Bomen Effect Analyse
Corridorstudie Soestdijkseweg Zuid, Bilthoven
Herindeling bushaltes bij Gemeentehuis
Juni 2016 / 16-21 BEA

Daarom is aan Dendrologic Boomadvies gevraagd om een Bomen Effect Analyse (hierna BEA) uit te voeren waarin voor beide varianten in beeld wordt gebracht welke gevolgen hierdoor voor de bomen kunnen ontstaan.

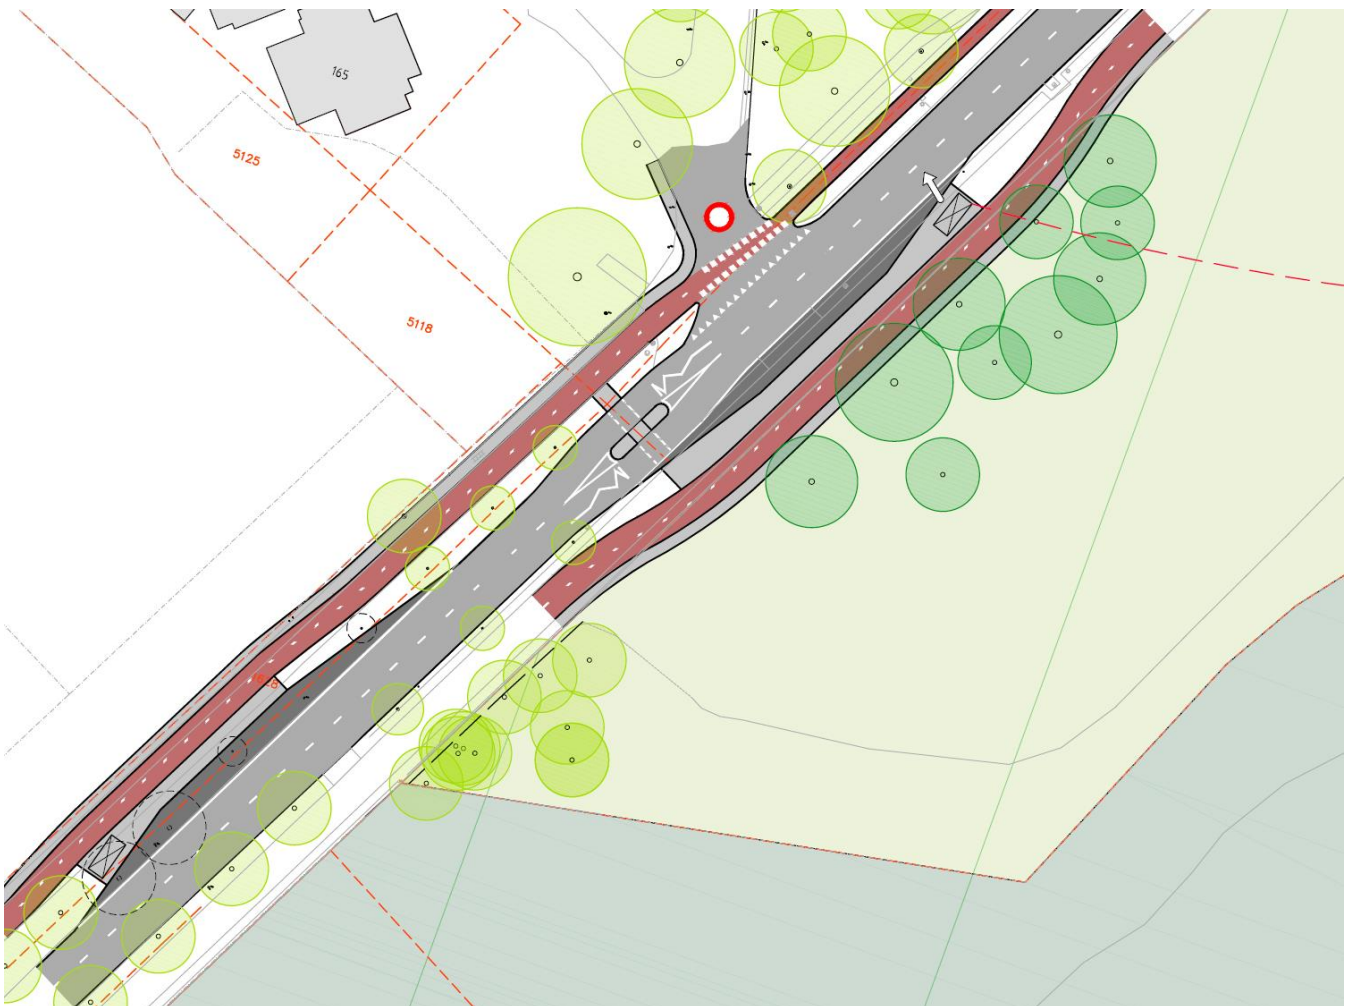
Voor een aantal bomen ontstaan in dit geval directe effecten. De voornaamste reden hiervoor is het aanleggen van gefundeerde fiets- en voetpaden binnen de kroonprojectie. In sommige gevallen komt een dergelijke constructie op minder dan 1 meter afstand van een boom terecht. Naast het te verwachten wortelverlies kan de functie van de resterende beworteling verstoord worden door het aanleggen van een niet doorlatende wegconstructie.

Als gevolg hiervan komt behoud van diverse bomen onder druk te staan. De bomen nr. 18 en 24 kunnen naar verwachting niet worden gehandhaafd.

De zomereiken nr. 18 en 24 staan in de huidige situatie in een smalle strook tussen het fietspad en het trottoir. Bij het ontwerp voor de nieuwe inrichting slingert het fietspad tussen de eiken door. Dit fietspad met een breedte van 2,5 meter wordt zwaarder gefundeerd dan het huidige voetpad en komt dicht bij de bomen nr. 16/17 en 23.

Het fietspad zal in de nieuwe situatie bij optie 1 tussen de bomen door worden aangelegd. Door een breedte van 2,5 meter en een zwaardere fundering verslechteren de omstandigheden voor boom 18 en voor boom 24 in het verlengde van de smalle strook.

Het nieuwe fietspad komt tevens aanzienlijk dichterbij de bomen nr. 16, 17 en 23. De afstand tussen hart boom en rand fietspad bedraagt bij boom 23 straks slechts ca. 1,1 meter. Bij boom 17 is de afstand met ca. 1,3 meter in dezelfde orde van grootte. Dit betekent dat er een wegconstructie op korte afstand in een voor de boom kritieke zone komt waar grotere wortels aanwezig kunnen zijn.

Een tweede probleemsituatie doet zich voor bij boom 47 (bruine beuk). Door de verbreding van de weg bij de nieuwe bushalte schuift het trottoir op en komt op 1,5 meter afstand vanuit hart boom te liggen. De afstand naar het nieuwe (verlegde) fietspad bedraagt 3,5 meter.

In deze situatie kan gewerkt worden met ondergrondse voorzieningen waarbij de focus bij het verlegde fietspad ligt dat tussen de bomen door gaat slingeren. Beslissend voor het impact van dit fietspad voor de eiken is in eerste instantie de opbouw en verder het wegpeil van dit fietspad. Voor de nodige belastbaarheid moet een geschikte fundering worden aangelegd die zorgt voor voldoende draagkracht en drukverdeling naar de ondergrond. Daarnaast moeten wortels die onder het fietspad komen te liggen van zuurstof worden voorzien.

Voorgesteld wordt om de volgende constructie en werkwijze toe te passen:

- Afschrapen bovenlaag (graszode) met behulp van een graafmachine. Dit betreft de bovenste 10 cm van het profiel.
- Het verdere wegcunet wordt aangelegd met behulp van een grondzuiginstallatie. De wat dikkere wortels kunnen hierdoor worden behouden. Zuigen tot 30 cm onder het huidige maaiveldniveau.

- Boren van verticale voedings- en beluchtungskokers met een diameter van 10 tot 15 cm en een diepte van 1,20 meter. Deze worden met een lavafractie 16-32 gevuld.

- Aanleggen van een funderingslaag van bomengranulaat met een dikte van 20 cm. Deze laag wordt sterk verdicht en afgedekt met een wortelwerend wapeningstextiel.

- Aanbrengen van stalen L-profielen (dikte steel = 3 mm) met een hoogte van 20 cm. Deze worden onder het fietspad door met platte stalen staven gekoppeld en fungeren als kantopsluiting.

- Aanbrengen van een zandlaag met een dikte van 5 cm boven op het geotextiel en vervolgens de asfaltlagen van het fietspad. Alternatief kan in deze zone met een elementverharding gewerkt worden.

- Aanbrengen van een flauw talud met een mengsel van lava en teelaarde om het hoogteverschil tussen het fietspad en het maaiveld eromheen (ca. 20 cm) weg te werken.

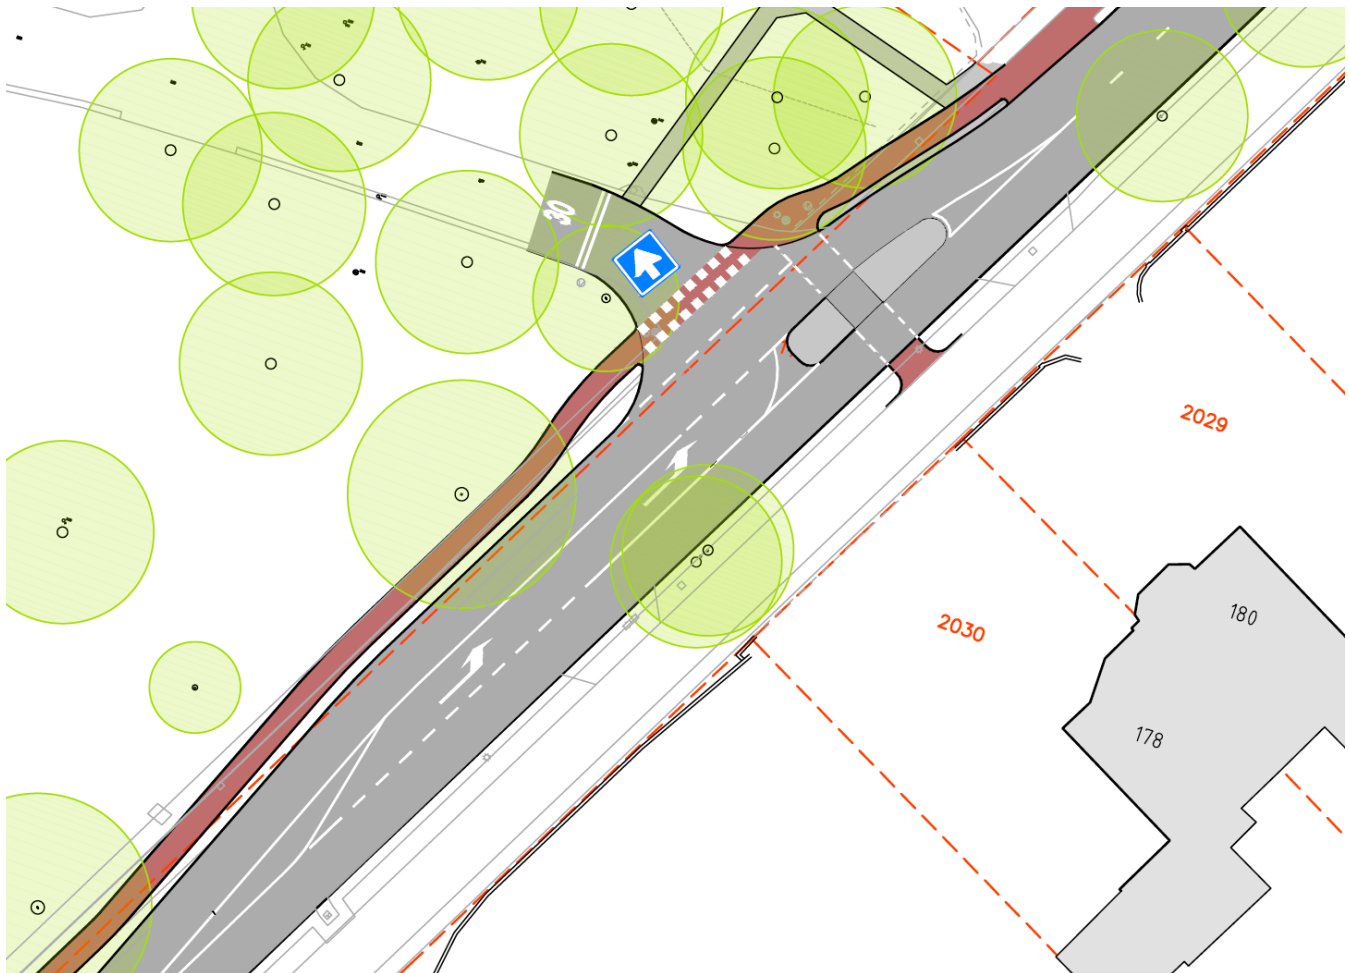
Bij optie 2 zijn de directe gevolgen van de inrichting van nieuwe bushaltes voor de bestaande bomen minder groot dan bij optie 1 omdat de bestaande tracés van fiets- en voetpaden minder sterk veranderen of vallen binnen een zone waar geen of weinig bomen staan.

Binnen optie 2 valt echter ook nog de aanleg van een extra rijstrook bij de noordelijke inrit naar Jagtlust en het gemeentehuis voor auto's uit zuidelijke richting die hier kunnen voorsorteren en afslaan. De verbreding van de weg leidt hier tot een aanpassing van het wegvak aan de noordzijde van de weg waardoor hier ook het fietspad opschuift. Hierdoor moeten extra wegconstructies binnen het kroonbereik van bestaande bomen worden aangelegd.

Wanneer conform optie 2 een extra voorsorteerstrook wordt gerealiseerd voor auto's die uit zuidelijke richting naar het gemeentehuis willen afslaan, wordt het wegvak aan de noordzijde van de Soestdijkseweg verbreed. Het fietspad moet dan eveneens verplaatst worden.

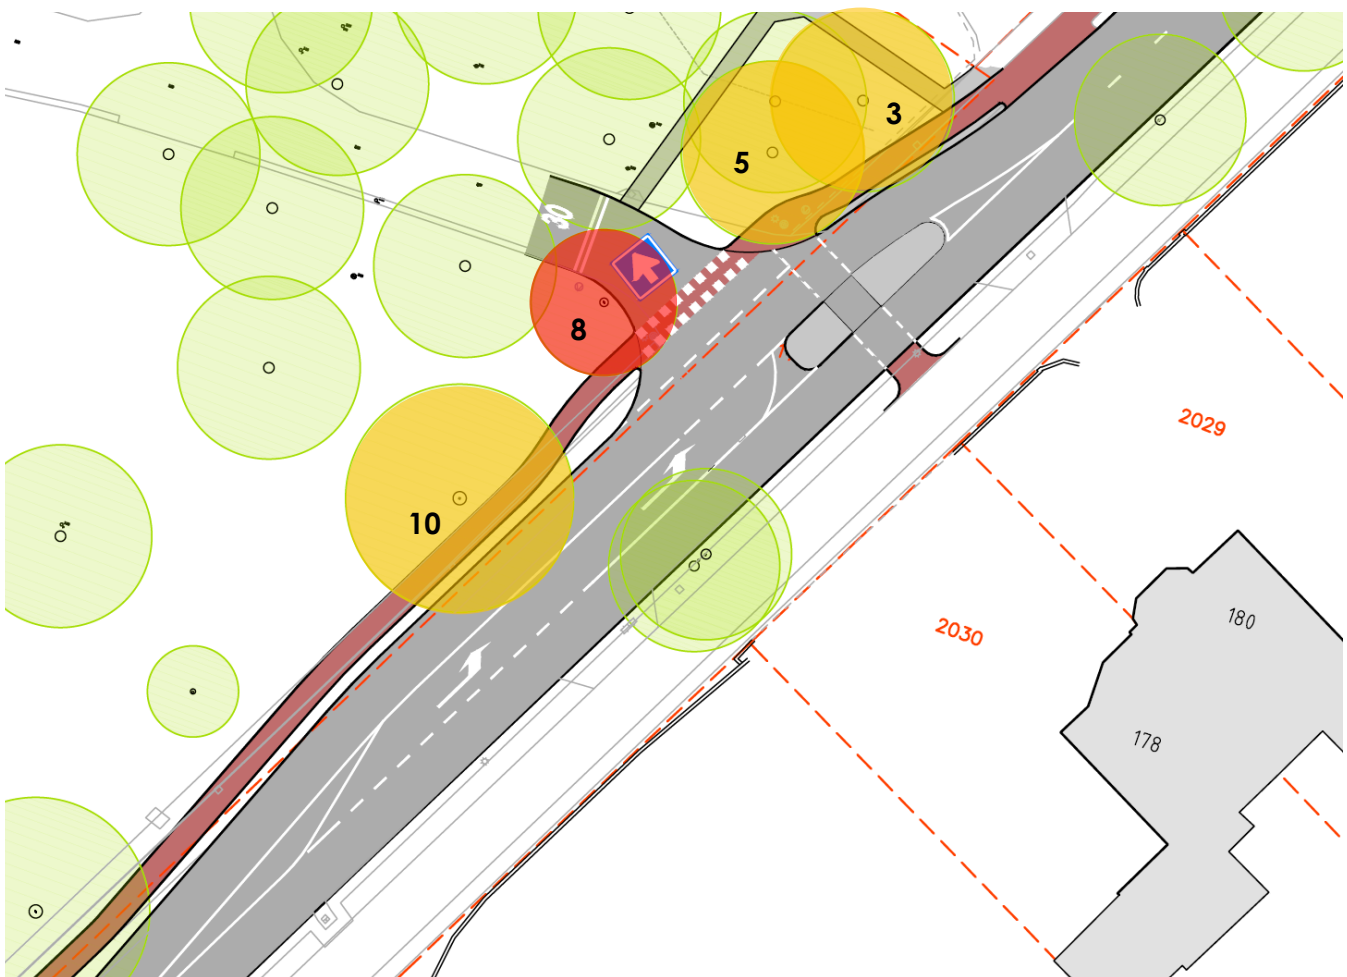
Voor de bushalte op de hoek van het RIVM terrein zouden drie bomen moeten wijken.

De gevolgen van deze variant voor de bomen zijn goed te overzien. Voor de bushalte aan de noordwestzijde van de weg zouden dan de bomen nr. 33 (jonge aanplant zomereik) en nr. 34/35 (volwassen beuken) moeten wijken. Bij boom 32 is behoud twijfelachtig omdat de inrit van de bushalte vlakbij de boom wordt aangelegd. Aangezien dit een jong exemplaar is kan worden uitgegaan van vervangende herplant of eventueel verplanting van de bestaande boom.

Voor het aanleggen van nieuwe bushaltes aan weerszijden van de weg moeten bij optie 2 de twee volwassen beuken nr. 34 en 35 en de eik nr. 33 (jonge aanplant) wijken. Behoud van boom 32 (zomereik jonge aanplant) is onzeker.

Anders bij optie 1 liggen de kansen bij optie 2 vooral bij kleinere aanpassingen van het ontwerp. Wanneer men boom 34 (beuk) wil behouden kan onderzocht worden of de bushalte iets verder kan opschuiven in de richting van de inrit naar Jagtlust.

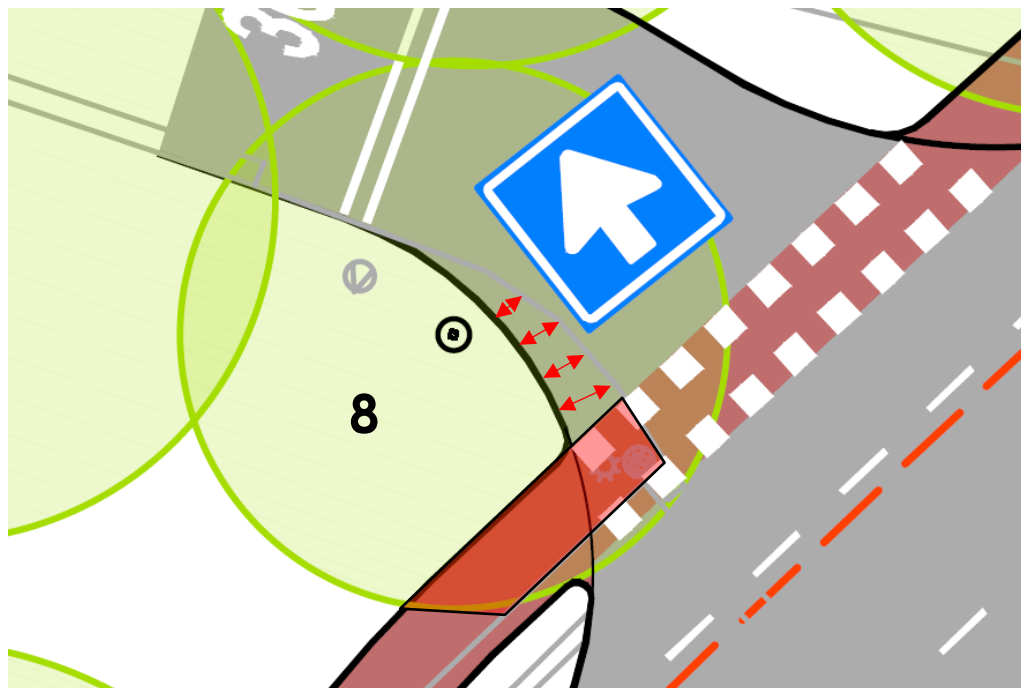
Bij de noordelijke inrit naar het gemeentehuis verschuift de bocht naar boom 8 toe en komt tot een afstand van 0,7 meter. Aangezien dit een vol belastbare wegconstructie op zeer korte afstand van de wortelaanlopen betreft wordt de kans gering geacht dat deze boom gehandhaafd kan worden.

Hierbij komt een zone met een extra wegconstructie binnen de kroonprojectie van boom 8. Het fietspad moet ter hoogte van de aangepaste inrit een stuk opschuiven (veiligheid in relatie tot auto's die naar het gemeentehuis afslaan). Hierdoor kan dit fietspad hier niet op het tracé van het bestaande pad aangelegd worden maar komt eveneens dicht bij de boom.

Bij boom 8 wordt de inrit naar het gemeentehuis aangepast. Voor een ruimere bocht schuift de wegconstructie op en komt dicht bij de wortelaanlopen van de eik te liggen. Het verschil tussen de oude en nieuwe situatie is met rode pijlen aangeduid. De kans op schade aan gestelwortels is hier zeer groot. Hierbij komt een extra wegconstructie (verlegd fietspad) binnen de kroonprojectie (rood gearceerd).

Bij de noordelijke inrit naar het gemeentehuis dient gekeken te worden of het mogelijk is om de huidige afstand tussen de weg en boom nr. 8 ongewijzigd te laten. Als dit plant technisch haalbaar is kan deze boom behouden blijven.
